Commune des Trois Moutiers

Modification simplifiée n°2 du PLU

RECEPTION DES AVIS DES PERSONNES PUBLIQUES

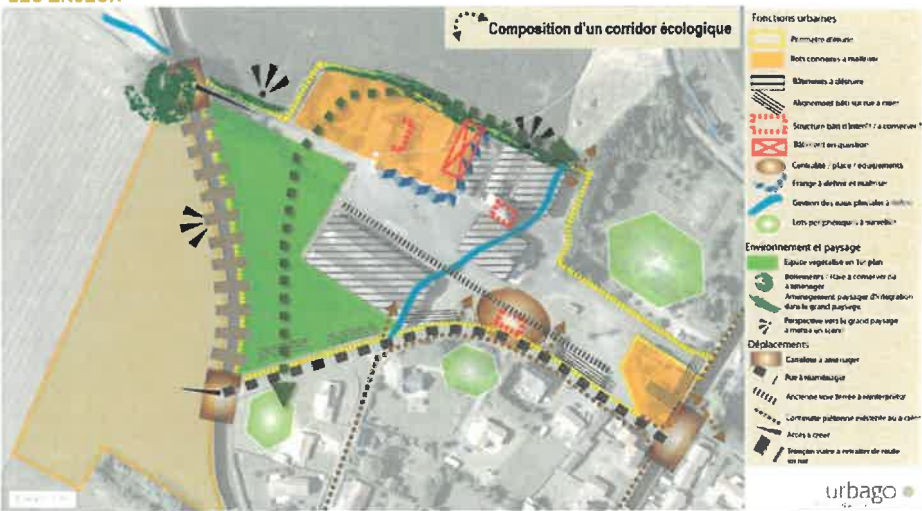
Pour la mise en œuvre du projet issu de l'étude de faisabilité (illustration ci-dessus) des modifications doivent être apportées à la rédaction de l'OAP n°4 d'où la procédure de modification simplifiée (pièces du PLU modifiées : OAP et rapport de présentation).

Parmi les évolutions de rédaction de l'OAP, l'identification d'une zone humide est précisée et le texte suivant est indiqué :

Orientations	Justifications
8	La zone humide recensée est à conserver ; si réduction, une aire de compensation doit être aménagée au nord du site d'étude. Elle doit être intégrée au projet d'aménagement du futur quartier dans un objectif de valorisation paysagère, écologique et urbaine	Le PADD a pour objectif la préservation des milieux humides ; l'identification de la ZH et la compensation de sa destruction partielle rentre pleinement dans ce principe ; un dossier Loi sur l'Eau d'ores et déjà initié en collaboration avec la Police de l'Eau sera finalisé en phase opérationnelle.

Projet dans le périmètre du SAGE et surface concernée	La commune de Les Trois Moutiers est intégralement sur le bassin du Thouet. Masse d'eau superficielle : la Petite Maine et ses affluents depuis la source jusqu'à la confluence avec la Dive du Nord
Surfaces et/ou linéaires concernés	
Description des impacts	Éléments de l'annexe – étude faisabilité « volet environnement » : Les investigations environnementales ont mis en évidence une prélocalisation de 4 450 m² de zones humides (3 750 m² selon critères pédologiques et 700 m² selon critères floristiques). <i>« le projet a été conçu pour préserver la zone humide floristique et l'intégrer dans le projet mais la zone humide pédologique serait impactée. Une compensation est proposée en aval immédiat du projet sur le site de l'ancienne station d'épuration communale (totalement déconstruite actuellement). »</i> Le projet impliquerait la destruction d'une surface de 3 295 m² de zones humides et la conservation de 1 155 m² (dont les 700 m² de ZH floristique).

Mesures correctrices/compensatoires	Mesures compensatoires envisagées pour la destruction de zones humides : zone humide à créer d'une surface au moins équivalente à celle de la zone humide impactée et à proximité immédiate (emplacement au Nord-Ouest du site à l'emplacement de l'ancienne station d'épuration). > ce qui est envisagé : création d'une ZH de 3 295m² alimentée par les eaux de ruissellement issues du projet d'aménagement (parcelle visée actuellement non humide). <i>« les eaux pluviales de ruissellement de l'ensemble du site seront collectées par l'intermédiaire de réseaux d'eaux pluviales. Les eaux pluviales seront traitées et régulées dans un bassin de rétention-régulation, localisé au Nord du projet. L'exutoire de ce bassin de rétention régulation sera le ruisseau localisé au Nord du site. De plus, cet ouvrage de régulation servirait d'alimentation à la mesure compensatoire de zone humide ».</i> <i>« la gestion des eaux pluviales reste à déterminer »</i>

Compatibilité avec le SAGE	Dans le rapport environnemental, le SAGE Thouet est identifié. Toutefois si de grandes orientations du SAGE sont citées, il n'est pas fait référence au règlement du SAGE ni aux dispositions du PAGD de façon détaillée. Ainsi l'analyse de la compatibilité du projet avec le SAGE n'est pas suffisante. Il est précisé que les eaux pluviales seraient gérer sur la zone avec une partie servant à alimenter la zone humide conservée et une autre partie dirigée dans un bassin de rétention-régulation (pouvant alimenter le projet de compensation ZH). Cette gestion « à la parcelle » est en cohérence avec l'approche souhaitée par le SAGE. Pour ce qui est de l'impact sur la zone humide et les informations présentent dans le dossier, le projet final envisagé (logements individuels) ne semble pas entrer dans un des cas dérogatoires de la règle « zones humides » du SAGE qui indique que tout projet entraînant l'assèchement, la mise en eau, l'imperméabilisation, le remblaiement ou le drainage de zones humides ou entraînant l'altération de leurs fonctionnalités est interdit sauf pour certains cas dérogatoires. <u>Ainsi le projet envisagé tel que présenté ne serait pas conforme au SAGE.</u>

Proximité d'enjeu proche	
Commentaire enjeu proche	
Autres observations	Secteur en tête de bassin versant - cours d'eau la Barouse. (objectif 10 SAGE – TBV)
Proposition d'avis	La demande d'avis porte sur la modification simplifiée du PLU et sur l'évolution de la rédaction de l'OAP n°4. L'analyse environnementale concerne la phase pré-opérationnelle visant à permettre la modification de l'OAP du PLU. Dans un second temps (post élections 2026), il appartient à la commune de poursuivre l'étude en phase projet avec permis d'aménager et dossier Loi sur l'Eau. Ainsi le projet d'aménagement présenté dans les documents transmis peut être amené à évoluer. De plus, il est précisé que le projet devra faire l'objet d'un dossier de déclaration (eaux pluviales, impact zones humides) avec pour objectif « <i>de réaliser un état des lieux de l'existant, de déterminer l'impact de l'aménagement sur le milieu récepteur, et de proposer le cas échéant des mesures d'évitement, d'atténuation ou de compensation des incidences du projet ; et ceci dans un souci de développement durable et de préservation de l'avenir.</i> » <u>Au vu de ces éléments il est proposé d'émettre :</u> <u>Un avis favorable avec réserve sur la modification simplifiée n°2 du PLU de la commune de Les Trois Moutiers</u> <i>La modification simplifiée n'ayant pas pour objet de définir précisément le projet final, celle-ci peut recevoir un avis favorable, toutefois les éléments présentant l'avant-projet à l'origine de la modification de l'OAP laissent penser que le projet envisagé ne sera pas conforme avec le SAGE du fait de l'impact sur la zone humide. Ainsi afin d'alerter la collectivité sur ce point il est proposé d'émettre une réserve.</i> <i>Complément : l'avis transmis à la CCPL pourra être complété en rappelant l'importance de la réalisation des inventaires de connaissance zones humides dans le cadre des documents d'urbanisme permettant ainsi d'anticiper les projets d'aménagement et la pris en compte des enjeux « eau » (dispositions 50 et 56 du SAGE).</i>
